Directoraat-Generaal Rijkswaterstaat

Groene Rivier Pannerden

rivierkundige toets

26 april 2006

Figuur 2
Waterstandsverlagend effect (in cm) bij 16.000 m³/s voor het inrichtingsplan Rijnwaarden, en variant 0 van DLG. Het maximale effect (rond kmr 863) wordt getoetst aan de PKB projecttaakstelling van 11 cm.

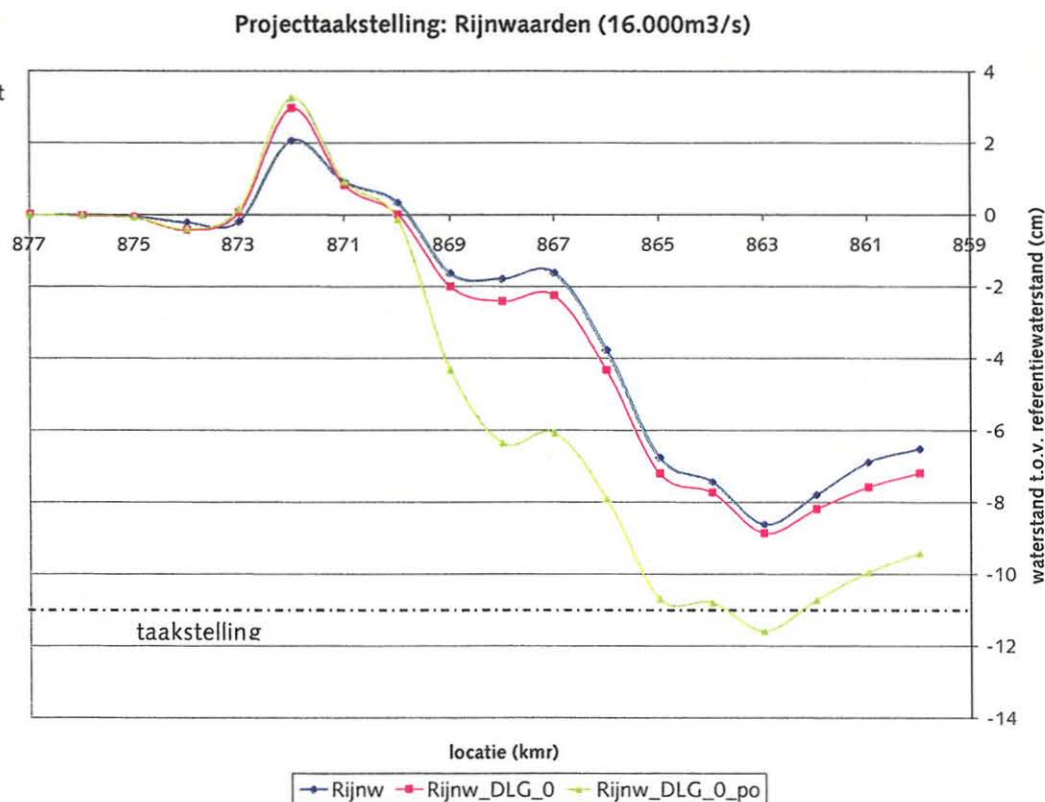
Uit de grafiek blijkt dat het vastgestelde inrichtingsplan Rijnwaarden (*Rijnw*) niet voldoet². De maximale waterstandsval is 8,6 cm rond kmr 863. Als het deelgebied van de Groene Rivier Pannerden wordt vervangen door variant 0 van DLG (*Rijnw_DLG_0*) wordt de projecttaakstelling ook niet gehaald. De maximale verlaging is bijna 9 cm. Omdat er in de Groene Rivier, rekening houdend met de inrichtingsvisie, weinig extra ruimte te creëren is, die ook verder bovenstrooms zijn uitwerking heeft [7] is onderzocht of de extra waterstandsverlaging voor dit deelgebied te realiseren is door het verder verlagen van de Pannerdense Overlaat met 75 cm t.o.v. het vastgestelde plan. Uit de grafiek (figuur 2) blijkt dat het verlagen van

de Pannerdense Overlaat tot een hoogte van 12,75 m +NAP (inclusief de bodemligging ter plaatse van de overlaat) wel de 11 cm projecttaakstelling realiseert (*Rijnw_DLG_0_po*).

De maximale waterstandsdeling wordt rond kmr 863 bereikt, rond kmr 872 is op de as van de rivier een opstuwing (2 à 3 cm) te zien t.o.v. de referentiewaterstand. Deze opstuwing zal bij de rivierkundige toetsen in hoofdstuk 3 en 4 aan de orde komen.

Uit de resultaten blijkt dat het in 2001 vastgestelde ontwerp van het inrichtingsplan Rijnwaarden niet voldoet aan de gevraagde maximale waterstandsdeling van 11 cm (taakstelling PKB). Omdat dit inrichtingsplan uitgangspunt is voor het deelproject van de Groene Rivier mag de rivierverruiming, door het uitvoeren van het plan van DLG, in ieder geval niet minder worden dan de waterstandsdeling van het inrichtingsplan Rijnwaarden (8,6 cm) en zo mogelijk iets meer. Door in het inrichtingsplan Rijnwaarden het deelgebied van de Groene Rivier Pannerden te vervangen door variant 0 van DLG (*DLG_0*) wordt de maximale waterstandsdeling 8,9 cm. Het extra verlagen van de Pannerdense Overlaat om een grotere waterstandsverlaging te realiseren is voor RWS geen aanvaardbare optie. Het totaal van alle deelprojecten van Rijnwaarden zal daarom t.o.v. het vastgestelde inrichtingsplan extra ruimte moeten creëren om aan de PKB projecttaakstelling van 11 cm te voldoen.

Figuur 3

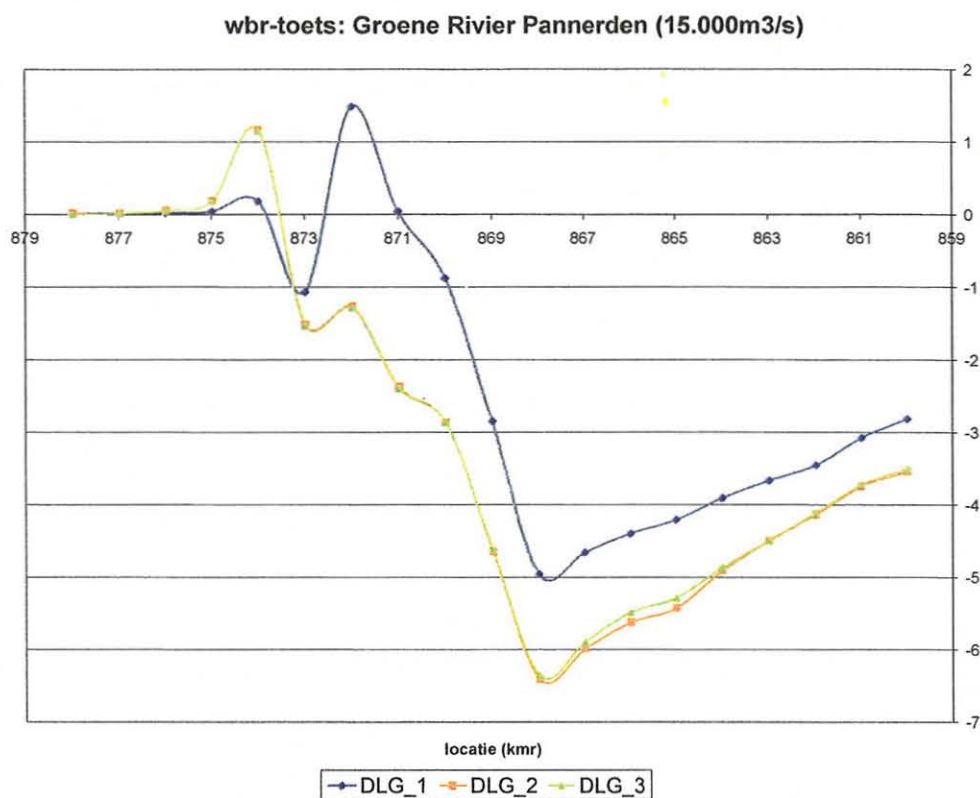
De waterstandseffecten van deze 3 varianten op de as van de rivier (cm) zijn weergegeven in de grafiek van figuur 3. Alle varianten geven een lokale opstuwing rond kmr 874 (net buiten het projectgebied), dit effect is een direct gevolg van rivierverruiming.

Alleen bij variant 1 (*DLG_1*) is ook in het projectgebied, rond kmr 872, een opstuwing te zien van 1,5 cm. Waarschijnlijk wordt deze opstuwing veroorzaakt door HVP1. Door HVP1 te verwijderen verdwijnt de lokale opstuwing, zoals te zien is bij variant 2 (*DLG_2*) en 3 (*DLG_3*) (figuur 3).

Uit de resultaten blijkt dat variant 1 niet voldoet als het gaat om lokale opstuwing. Uit figuur 3 wordt duidelijk dat er weinig verschil in effect op de waterstanden in het zomerbed is tussen variant 2 en 3. Vanuit de doelstelling van rivierverruiming kan een keuze gemaakt worden uit één van deze twee varianten. Wat betreft de natuurdoelstelling wordt er van uit gegaan dat de aanwezigheid van een HVP de voorkeur heeft boven geen enkele HVP. Variant 3 wordt daarom, in dit rapport, gezien als voorkeursvariant.

Figuur 4a

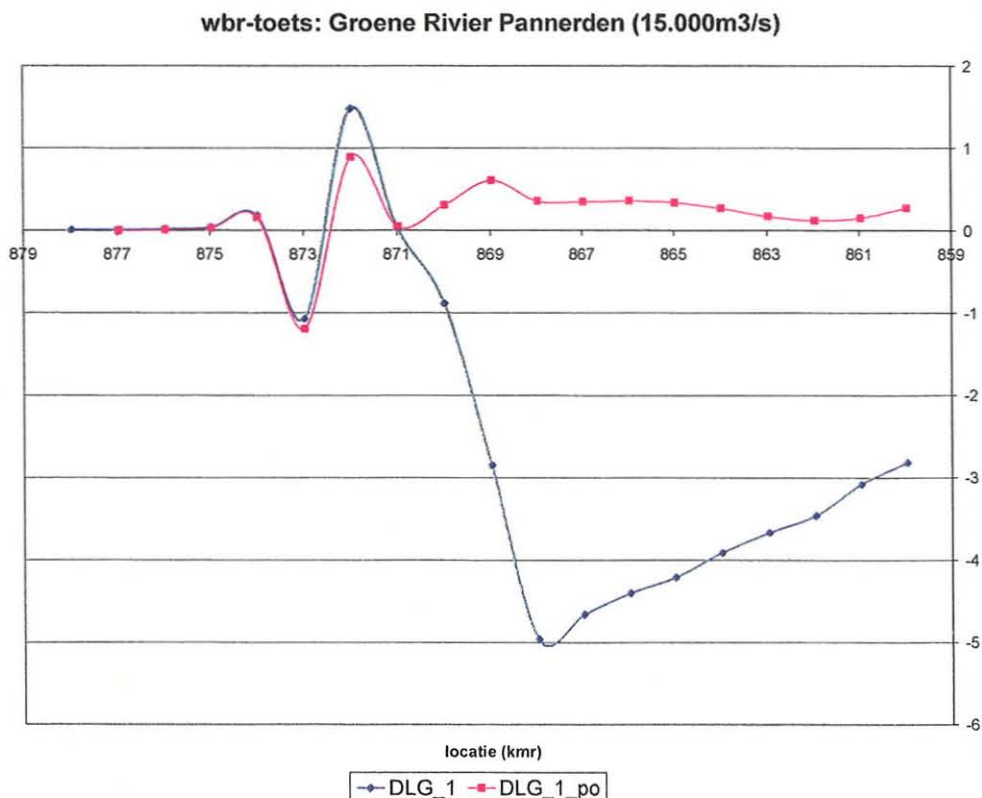
Uit de grafiek van figuur 4a blijkt dat de waterstanden van variant 1, bij de Pannerdense Overlaat met huidige hoogte, op vrijwel het hele traject van het projectgebied en verder bovenstrooms boven de referentiewaterstanden uitkomen. Dit is ook te zien in het 2D-plaatje van figuur 4b. In de Groene Rivier is een waterstandstoename in de orde van 2 tot 4 cm. Richting de Pannerdense Overlaat verandert dit geleidelijk in een waterstandsdeling van maximaal 10 cm. Aan de bandijk treedt lokaal een opstuwing van 7 cm op ter plaatse van de rode cirkel in figuur 4b, direct bovenstrooms van HVP1. Variant 1 voldoet dus niet als het gaat om lokale opstuwing.

Figuur 5a
Waterstandsverlagend effect van variant 3 van DLG en variant 3 met huidige hoogte van de Pannerdense Overlaat (in cm)

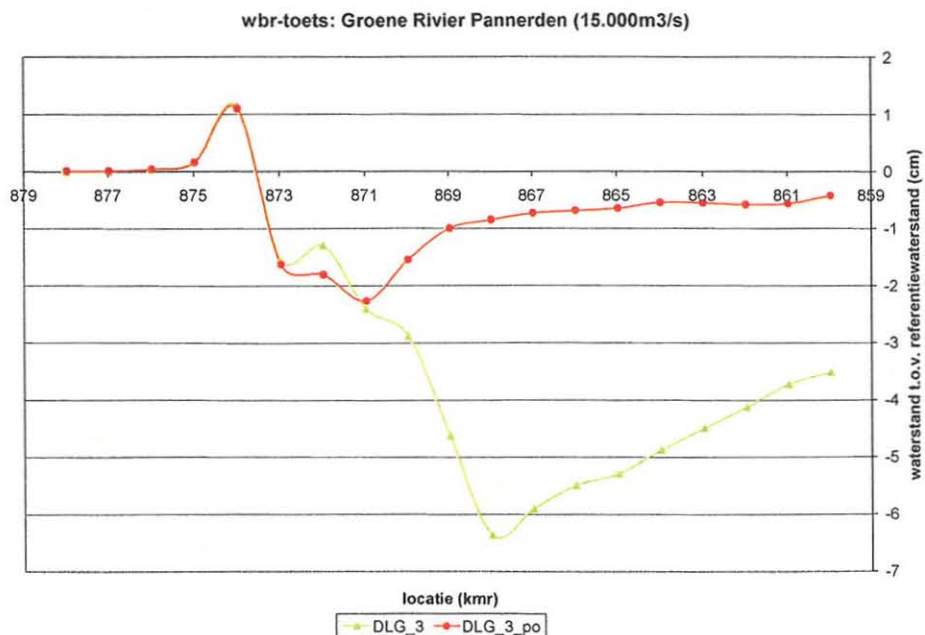
De waterstanden van variant 3 blijven met de huidige hoogte van de Pannerdense Overlaat (DLG_3_po), in de Groene Rivier en in het traject van het zomerbed, onder de referentiewaterstanden. In figuur 5a is te zien dat er voor variant 3, met en zonder verlaging van de Pannerdense

Overlaat, alleen net benedenstrooms van het projectgebied nog een lokale opstuwing in het zomerbed optreedt. Deze lokale opstuwing is maximaal langs de bandijk in de buurt van Kandia. De maximale opstuwing t.o.v. de uitgangssituatie is 2 cm (figuur 5b en c).

Figuur 6

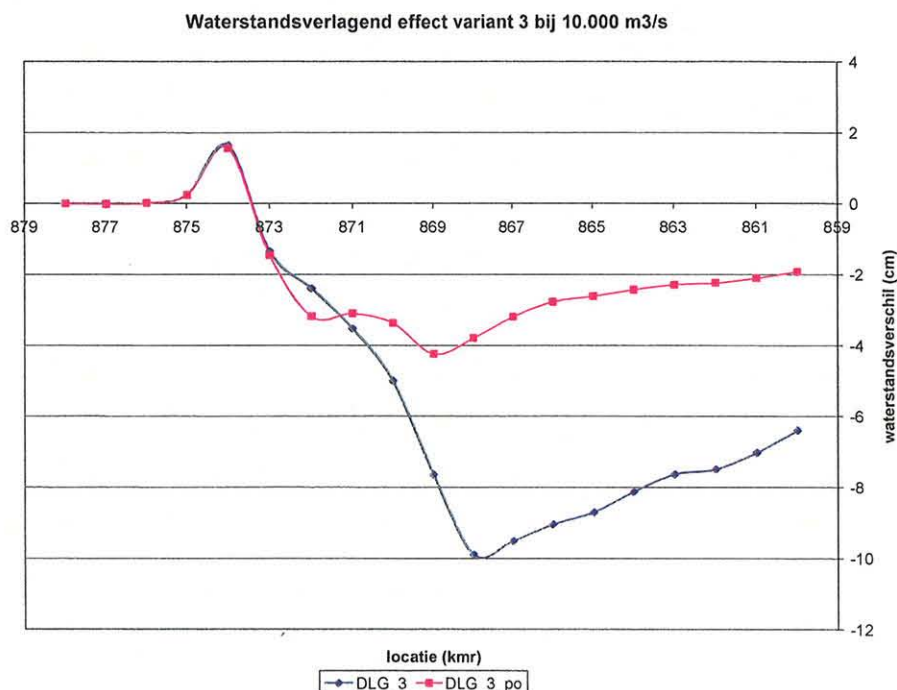
In figuur 6 zijn de waterstandsverschillen op de as van de rivier weergegeven (in cm) voor variant 3 bij een Bovenrijn afvoer van 10.000 m³/s. Alleen ter hoogte van kmr 874 (benedenstrooms van het

projectgebied) vindt een opstuwing plaats van ongeveer 1,6 cm t.o.v. de referentiewaterstand bij 10.000 m³/s. Uit de 2D-figuur (figuur 7a) blijkt dat ook in de uiterwaard, benedenstrooms van de Pannerdense Overlaat de waterstanden van het plan hoger zijn dan de referentiewaterstanden, net als benedenstrooms van het projectgebied. De opstuwing in dit gebied is ongeveer 0 tot 2 cm. De aanwezige bebouwing ligt op hoogwatervrije terreinen of andere hoger gelegen terrein, welke nog boven de waterstanden bij 10.000 m³/s uitsteken. Het grootste waterstandsverschil ontstaat bij Kandia, het gaat hier om een opstuwing van maximaal 5 cm. Omdat hier geen bebouwing aanwezig is en ook geen toegangswegen zal dit geen nadelen opleveren voor derden.

Figuur 7a
Waterstandsverschil tussen variant 3 en de referentiewaterstanden bij 10.000 m³/s bij Lobith (m)

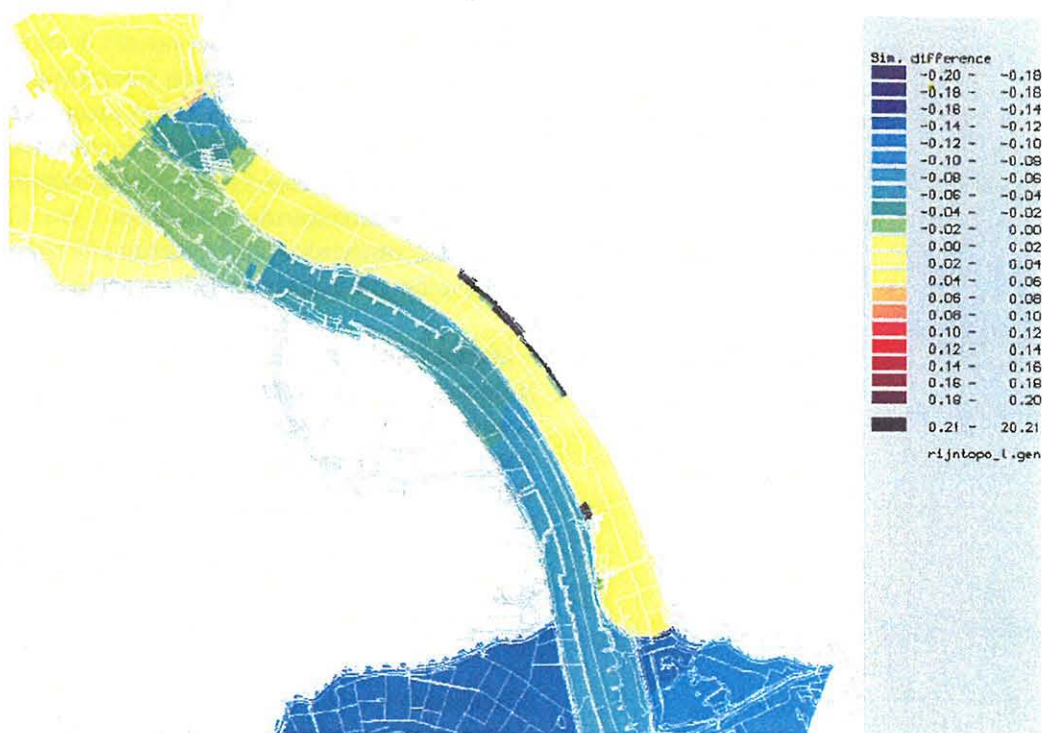
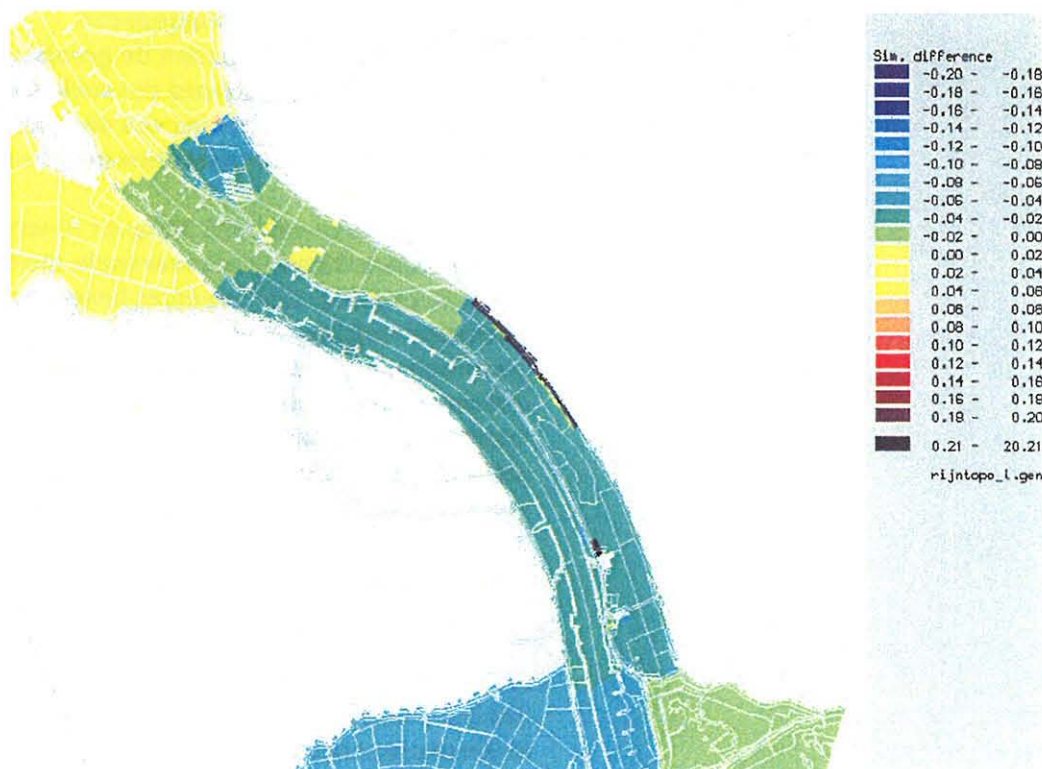
In de 2D-figuren zijn 2 locaties met zeer grote verschillen zichtbaar (zwart in figuur 7a en b). Dit grote verschil wordt veroorzaakt door de nieuwe HVP's in de plansituatie. In de plansituatie steken de HVP's boven de waterstanden (behorende bij een Bovenrijnafvoer van 10.000 m³/s) uit, waardoor op deze locaties geen waterstanden zijn bepaald. In de uitgangssituatie zijn hier wel waterstanden berekend waardoor grote verschillen in waterstand ontstaan.

Wat betreft het effect van variant 3 met ongewijzigde hoogte van de Pannerdense Overlaat op de waterstanden, zijn in het projectgebied de verschillen minder groot. In het projectgebied liggen de waterstanden over het algemeen onder de referentiewaterstanden. Benedenstrooms van het projectgebied zijn de waterstanden iets hoger dan de referentiewaterstanden, namelijk 1 cm. Ook bij deze variant treedt de grootste opstuwing op bij Kandia (5 cm) en zijn ter plaatse van de HVP's de grote waterstandsverschillen te zien.

Figuur 8
Stroomsnelheden (m/s) voor de
verschillende situaties (bij Qlobith =
10.000 m³/s).

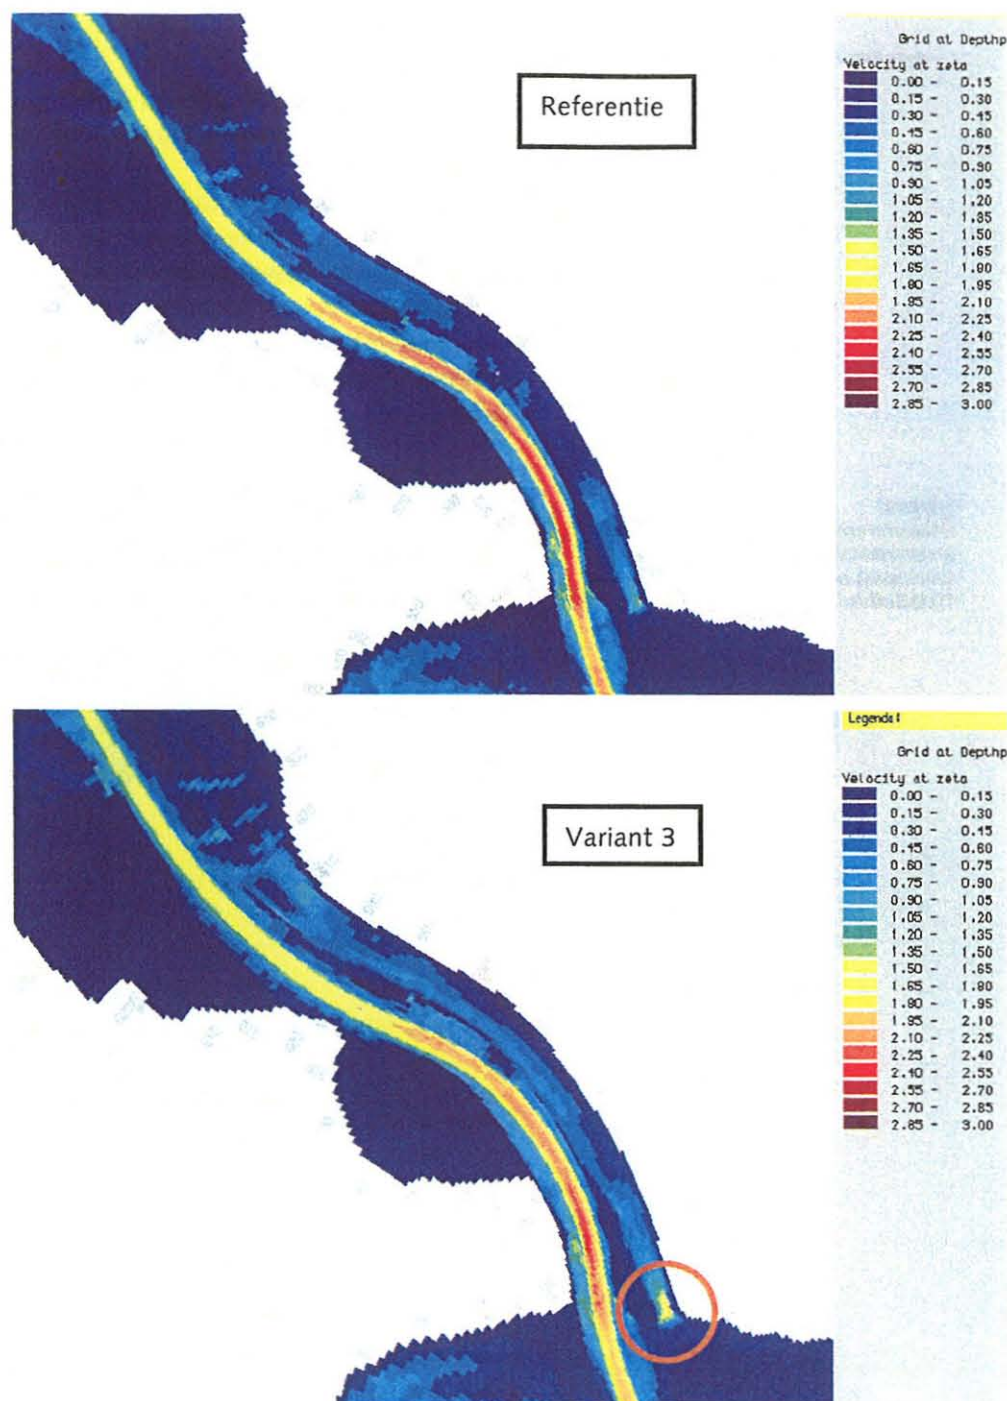
In de situatie van variant 3 (figuur 8) worden de snelheden in het zomerbed iets kleiner, de maximale snelheid neemt af van 2,5 naar 2,4 m/s (bij kmr 870). Ook verder benedenstrooms is een afname in de snelheden zichtbaar. Doordat er meer water door de uiterwaard wordt gestuurd en dus minder door het zomerbed treedt hier een geringe afname van de stroomsnelheid op. Of dit nadelige gevolgen heeft voor morfologie en daarmee samenhangend de vaardiepte wordt in meer detail bekeken in paragraaf 3.3.4.

In de uiterwaard zijn de stroomsnelheden bij variant 3 iets groter dan in de uitgangssituatie, namelijk van 0 tot 1 m/s. Ook hier treden de hoogste stroomsnelheden op net benedenstrooms van de Pannerdense Overlaat (figuur 9). Snelheden van maximaal 2,1 m/s komen voor. Afhankelijk van de kwaliteit van de grasmat en de duur van de periode dat deze hoge snelheden optreden kan hier erosie op gaan treden. Dit is een aandachtspunt en zal verder uitgezocht moeten worden. Vooral door de korte afstand tot de bandijk zal bekeken moeten worden of dit geen negatieve gevolgen heeft op de stabiliteit van de dijk. Dit zal eveneens bij hogere Bovenrijn afvoeren onderzocht moeten worden.

Daarnaast zijn bij een Bovenrijn afvoer van 10.000 m³/s ook hoge snelheden, tot 0,7 m/s, in de nevengeul geconstateerd (figuur 8). Bij geulvullende afvoer treden nog grotere snelheden op. In de situatie waarbij de Pannerdense Overlaat zijn huidige hoogte behoudt, treden

benedenstrooms van de plas ook nog snelheden van 0,6 m/s op in de nevengeul. Wanneer de geul in een zandige bodem ligt kan bij snelheden groter dan 0,3 m/s erosie van de oever gaan optreden waardoor de geul zich kan gaan verleggen [6]. Bij een kleiige bodem liggen deze snelheden hoger. Ook hier geldt dat wanneer de geul op een kortere afstand tot de bandijk komt te liggen (door geulverlegging), dit negatieve gevolgen kan hebben op de stabiliteit van de bandijk.

Omdat in de geul snelheden hoger dan 0,3 m/s zijn geconstateerd, zal verder onderzoek gedaan moeten worden en zullen eventueel maatregelen getroffen moeten worden om te voorkomen dat de geul zich gaat verleggen. Allereerst zal bekeken moeten worden of er sprake is van een zandige of een kleiige ondergrond, en in het geval sprake is

van een zandige bodem zullen de verschillende mogelijkheden, zoals monitoring of oeververdediging, onderzocht moeten worden.

Figuur 10
Verloop van stroomsnelheden in het zomerbed voor het traject van de Groene Rivier Pannerden bij een Bovenrijn afvoer van 10.000 m³/s.

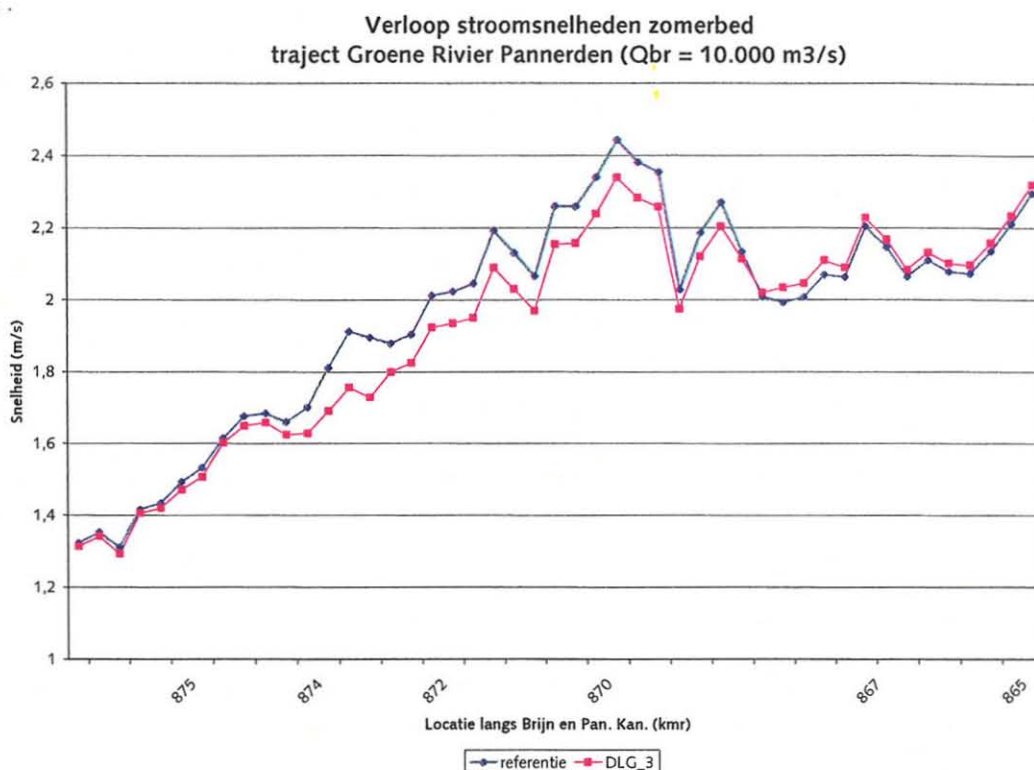
Voor een Bovenrijn afvoer van 10.000 m³/s is bekeken of de variatie van stroomsnelheden in het zomerbed niet toenemen. In de grafiek van figuur 10 is zichtbaar dat er in het Pannerdens Kanaal in zijn geheel een afname van de stroomsnelheid is, maar dat ook de pieken afvlakken. Dit is gunstig voor de stabiliteit van oevers en kribben, door de minder hoge bodemgolven.

figuur 11
waterstandsverschillen op de as van de
rivier (cm) voor Rijnwaarden en DLG-
variant 3 t.o.v. het VKA bij 16.000 m³/s
Lobith

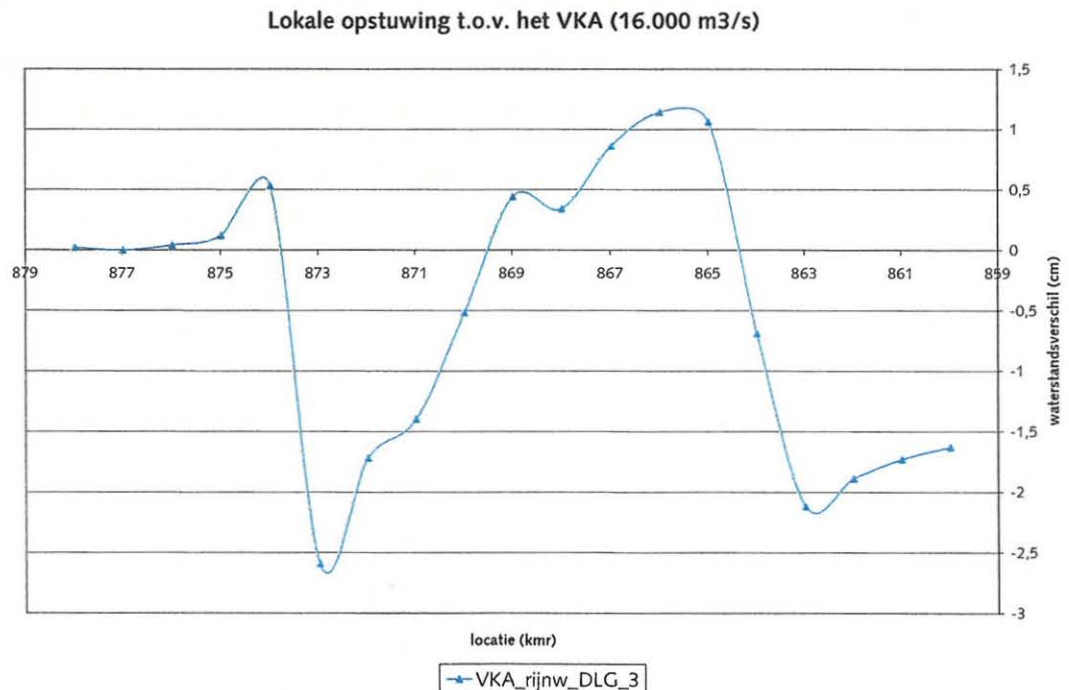
In de grafiek zijn de waterstanden (in cm) op de as van de rivier gegeven t.o.v. het VKA (figuur 11). Voor het inrichtingsplan Rijnwaarden inclusief de voorkeursvariant van DLG (VKA_Rijnw_DLG_3) is te zien dat, wanneer alleen naar het deelgebied van de Groene Rivier gekeken wordt (alleen dit deel wordt immers beoordeeld), er geen negatieve effecten op de waterstanden van het VKA optreden. Wel speelt rond kmr 874, net buiten het projectgebied, het zaagtandeffect. Ook in het deel van Rijnwaarden bovenstrooms van de Pannerdense Overlaat zijn de waterstanden op de as van de rivier hoger dan in het VKA (tot 1 cm). Het laatste effect zal lokaal opgelost moeten worden bij de uitwerking van de bovenstroomse deelgebieden (Lobberdense waard en Byland).
